DECKBLATT – FESTSTELLUNGSENTWURF

Beiblatt
zum Deckblattverfahren

Neubau der Autobahn 26

Bauabschnitt 5a

Abbildung: geplante AS Stade-Nord westlich der Freiburger Straße (Deckblatt 2018)

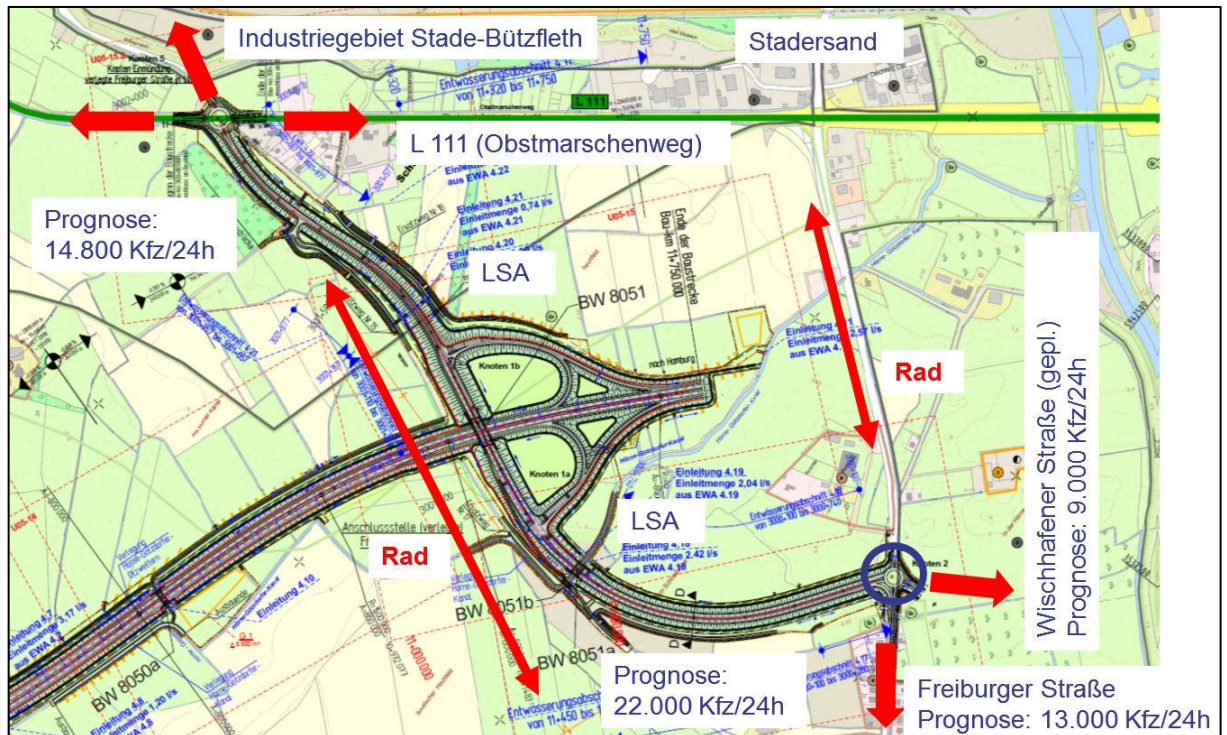
Als dritte maßgebliche Änderung im Bereich der Anschlussstelle ist die Aufnahme der bedeutenden Radwegeverbindung zwischen Stade und Bützfleth entlang des Schneeweges in die Planung zu benennen. Die Radwegeverbindung wird nun gemeinsam mit der verlegten Freiburger Straße über die A 26 überführt. Um den Radverkehr nicht über die Einmündungen der Rampen führen zu müssen, wurden die Rampen in die östlichen Quadranten der Anschlussstelle verlegt. Aufgrund der Vielzahl der Änderungen musste auch die Linienführung der verlegten Freiburger Straße gegenüber der Antragsunterlage 2010 angepasst werden.

Auch das Verkehrskonzept im Umfeld der Anschlussstelle wurde gegenüber der Antragsunterlage 2010 grundlegend überarbeitet. Die Verteilung des Verkehrs in Richtung Innenstadt erfolgt nun nicht mehr allein über die bestehende Freiburger Straße. Stattdessen wird eine zweite, durch die Hansestadt Stade neu geplante Straße (Wischhafener Straße), einen Teil des Verkehrs aufnehmen und so für eine verträgliche Verteilung der Verkehrsströme im städtischen Straßennetz sorgen. Auf der anderen Seite erhält auch der im Bereich Schnee geplante Knotenpunkt an der L 111 eine vierte Zufahrt, um dort eine durch die Stadt Stade geplante zusätzliche Zufahrt zum Industriegebiet Bützfleth zu realisieren. Anstelle einer signalisierten Einmündung (2010) soll dort nun ein vierarmiger Kreisverkehrsplatz entstehen. Auch der Knoten Freiburger

Straße / verlegte Freiburger Straße / Wischhafener Straße soll als vierarmiger Kreisverkehrsplatz ausgebildet werden. Die Einmündungen von den Rampen der Anschlussstelle werden dagegen aus Gründen der verkehrlichen Leistungsfähigkeit nicht als Kreisverkehre ausgebildet, sondern als lichtsignalgesteuerte Knotenpunkte.
